SERVICE INFO – INA 0138

Kiristinpyörä 531 0851 10

Modifioidut erittelyt

Kuva 1: 531 0777 10 – vanhaa hihnankiristin (979743)

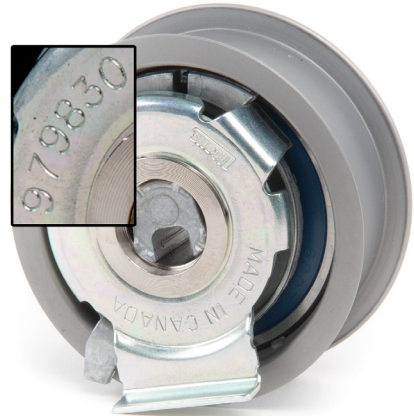
Modifioitujen erittelyjen mukaisesti korvaa kiristinpyörä 531 0851 10 kiristinpyörän 531 0777 10.

Kiristinpyörien ulkonäöllisenä erona on vain niiden takaosassa oleva numerosarja (kuva 1 ja kuva 2).

Kiristinpyörää numerolla 979 743 ei saa asentaa kiristinpyörän numerolla 979830 tilalle!
